Cyclofiche n° 1192 du 02/04/2017

Remontée de terrain de cyclistes du quotidien, en vue d'améliorer les aménagements cyclables.

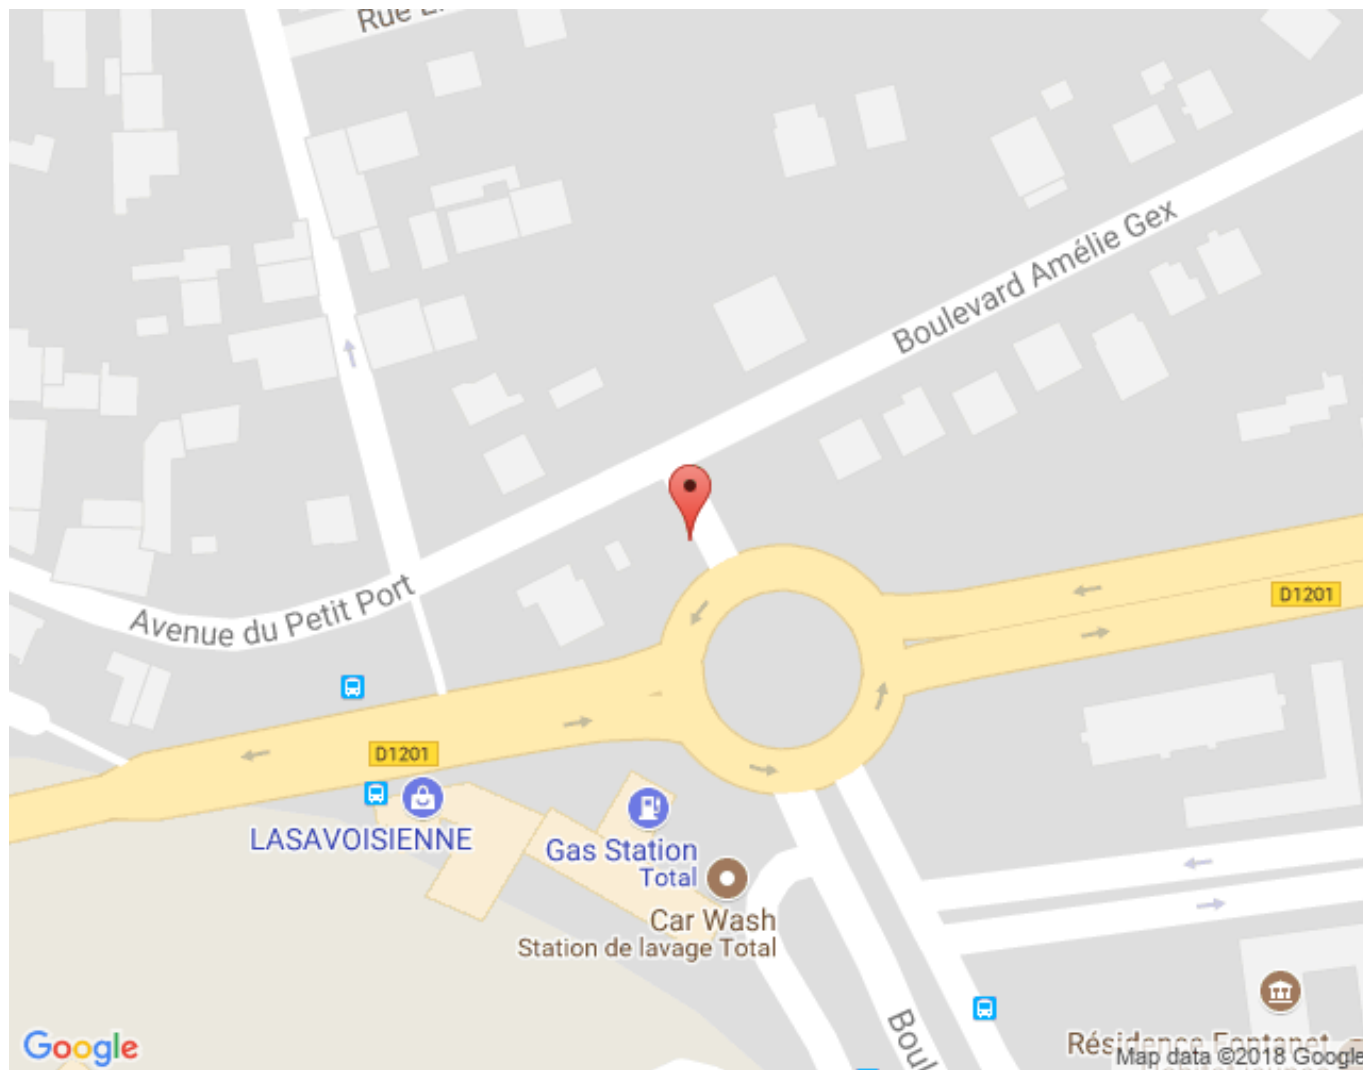
La traversée de ce passage est dangereuse = les voitures arrivent vite dans les 2 sens... alors que c'est censé être une entrée de zone 30

Est-il possible de surélever le passage comme sur l'entrée du boulevard de Lattre de Tassigny?

Cela permettrait de traverser plus sereinement pour les cyclistes, et également d'éviter aux piétons de traverser en courant!

Cette intersection marque l'entrée dans le QUARTIER 30 de CORNIN (voir photo n°2). Pour nous cela aurait donc du sens de matérialiser le changement de régime de la voirie : passage d'un axe structurant (RD 1201) à une voie de QUARTIER 30. La réalisation d'un passage surélevé pourrait être un des éléments de cette matérialisation. Dans le même esprit, il nous semble également important de prioriser le trafic de la voie verte sur celui des voitures.

Demande d'information à la mairie sur les volumes de trafic mesurés (voitures et vélos)

La mise en place de ce dispositif et le changement de régime de priorité proposé sont non compatibles avec la configuration du site et du volume de trafic mesuré.
